1.1 CONCEPTO TÉCNICO No. CT:	CT-6701
1.2 ÁREA:	Técnica y de Gestión
1.3 COORDINACIÓN:	Investigación y Desarrollo
1.4 REFERENCIA CRUZADA RADICADO FOPAE:	2012ER18911
1.5 RESPUESTA OFICIAL No.	RO-60496

2.1 SOLICITANTE:	CURADURÍA URBANA No. 1
2.2 PROYECTO:	Tv. 14B ESTE No. 57 - 86 SUR
2.3 LOCALIDAD:	4. San Cristóbal
2.4 UPZ:	51 - Los Libertadores
2.5 BARRIO O SECTOR CATASTRAL:	Los Libertadores
2.6 DIRECCIÓN:	Tv. 14B ESTE No. 57 - 86 SUR
2.7 CHIP:	AAA0005WLXR
2.8 MANZANA CATASTRAL:	83
2.9 PREDIO CATASTRAL:	04
2.10 ÁREA (Ha):	0.0126 (*)
2.11 FECHA DE VISITA:	Noviembre 27 de 2012

Figura 1. Localización general del proyecto ubicado en la Tv. 14B Este No 57 - 86 Sur en el Plano Normativo de Amenaza por Remoción en Masa del POT (Decreto 190 de 2004), el cual se encuentra en amenaza MEDIA.

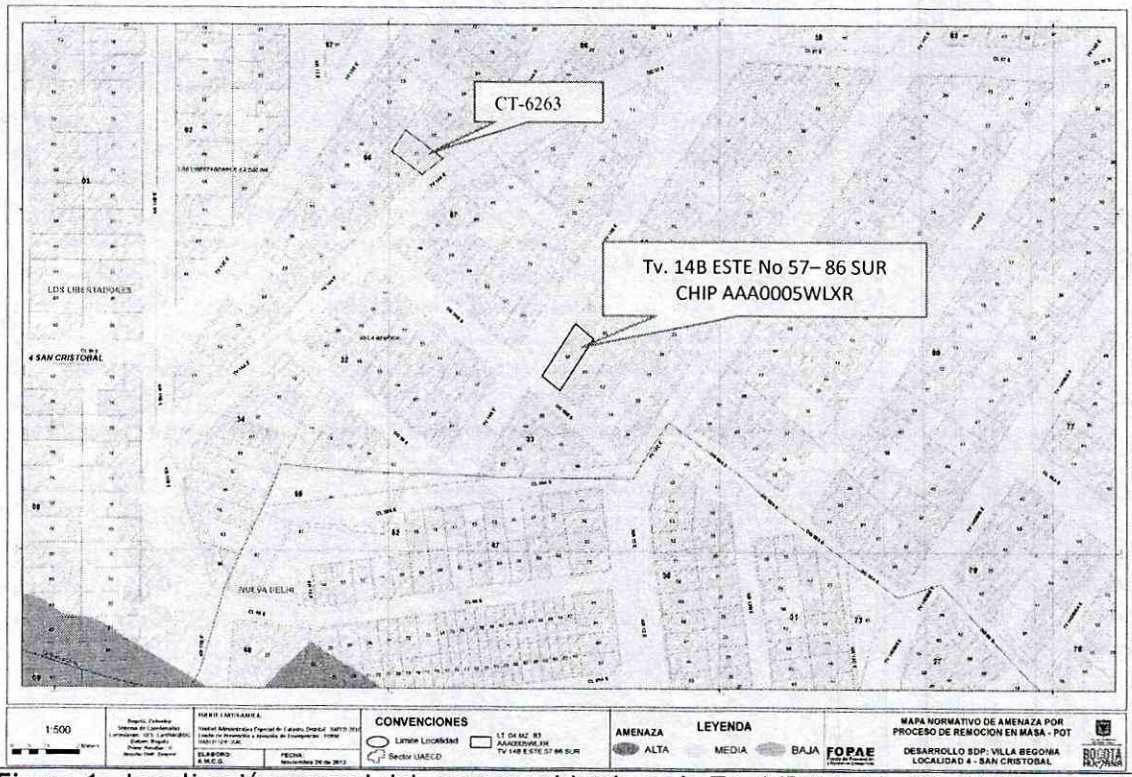
Conforme con el plano normativo de "Amenaza por Remoción en Masa" del Plan de Ordenamiento Territorial de Bogotá - POT, el sector del proyecto ubicado en Tv. 14B Este No 57 - 86 Sur, de la Localidad de San Cristobál, se encuentra en una zona de AMENAZA MEDIA por procesos de remoción en masa (Figura 1).
